新構造躯体の採用、  
アイテムの拡充による  
機能強化を行います!

# A 品揃え追加 ADDITION

## レストルームドレッサー プレミアムシリーズ 単体キャビネットタイプ

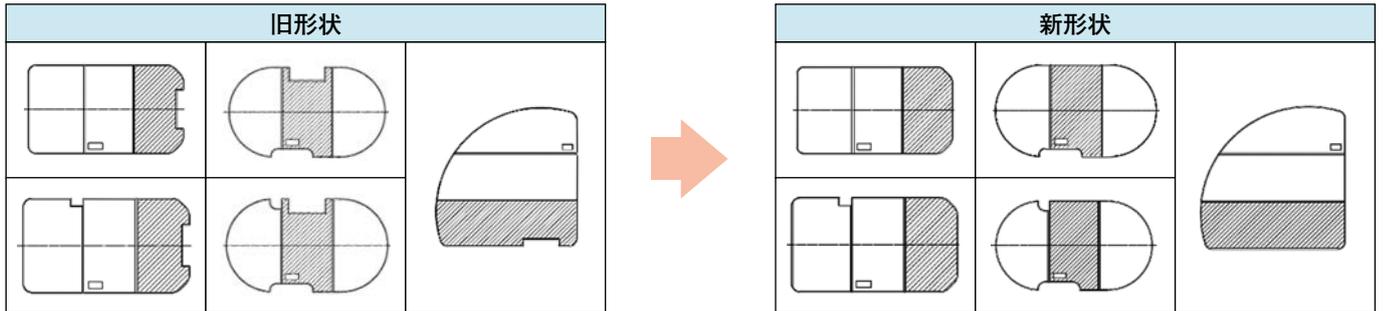
### 変更点

<従来品は、TOTO 住宅&パブリックカタログ 2024のP.368、369、371に掲載しています。>

- ①:ハンドグリップなし仕様へ変更 (PVS1800系)
- ②:滝状吐水バス水栓なし仕様へ変更 (PVS1520/1530/1540系)

従来品	品番	希望小売価格	仕様変更品	品番	希望小売価格
ハンドグリップあり	PVS1800J#369	¥1,298,300	ハンドグリップなし	PVS1800J#369N	¥1,233,300
	PV*1800JK#369 *(I,V)	¥1,638,900		PV*1800JK#369N *(I,V)	¥1,573,900
	PVU1800JK#369	¥1,979,400		PVU1800JK#369N	¥1,914,400
	PV*1800JK#369 *(M,T)	¥2,006,700		PV*1800JK#369N *(M,T)	¥1,941,700
	PVZ1800JK#369	¥2,347,300		PVZ1800JK#369N	¥2,282,300
滝状吐水バス水栓あり	PVS1520R/LJ#369 PVS1530R/LJ#369	¥1,549,300	滝状吐水バス水栓なし	PVS1520R/LJ#369N PVS1530R/LJ#369N	¥1,354,300
	PV*1520R/LJK#369 PV*1530R/LJK#369 *(I,V)	¥1,889,800		PV*1520R/LJK#369N PV*1530R/LJK#369N *(I,V)	¥1,694,800
	PV*1520R/LJK#369 PV*1530R/LJK#369 *(U,M,T)	¥2,230,400		PV*1520R/LJK#369N PV*1530R/LJK#369N *(U,M,T)	¥2,035,400
	PVZ1520R/LJK#369 PVZ1530R/LJK#369	¥2,570,900		PVZ1520R/LJK#369N PVZ1530R/LJK#369N	¥2,375,900
	PVS1540R/LJ#369	¥1,638,000		PVS1540R/LJ#369N	¥1,443,000
	PV*1540R/LJK#369 *(I,V)	¥1,978,600		PV*1540R/LJK#369N *(I,V)	¥1,783,600
	PVU1540R/LJK#369	¥2,319,100		PVU1540R/LJK#369N	¥2,124,100

<従来品>

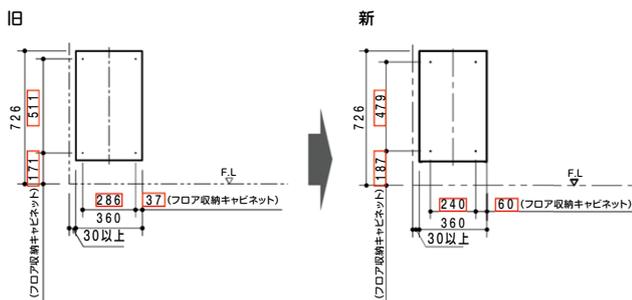
## 変更点

<従来品は、TOTO 住宅&パブリックカタログ 2024のP.524、525に掲載しています。>

- 各種寸法が変更となります(品番が変わります)
- コンフォートシリーズの手洗無品番は、ねじ固定位置が変更となります

- ・赤字部分が変更箇所です。寸法の変更が無い品番も、背板の構造が変わります
- ・UYC02R/LS(UYC06R/L)のみ、希望小売価格が変更となります
- ※コンフォートシリーズ手洗器なし品番(ULR B/D/E/F/G N~)は、ねじ固定位置以下の通りが変更となります

品名	品番	幅寸法	奥行寸法	高さ寸法	希望小売価格 #NW1,EL,MW	希望小売価格 #EW,EM
ワイドタイプ	埋込 UGLD05	360	157	599	¥27,750	—
ワイドタイプ	露出 UGLD11S	360	147	599	¥30,650	¥47,750
ワイドタイプ740mm定寸	埋込 UYC09	360	157	599	¥42,250	—
ワイドタイプ740mm定寸	露出 UYC06R/L	360	147	599	¥45,150	—
ワイドタイプ1600mmフリー	埋込 UYC08R/L	360	157	599	¥54,350	—
ワイドタイプ1600mmフリー	露出 UYC11R/LS	360	147	599	¥57,800	¥86,000
スリムタイプ	露出 UGLD04	170	147	599	¥19,300	—
スリムタイプ550mm定寸	露出 UYC07R/L	170	147	599	¥33,800	—
ウォール収納キャビネット	埋込 UGW103	300	151	800	¥25,950	¥42,900
ウォール収納キャビネット	露出 UGW104	170	151	800	¥18,050	¥35,000
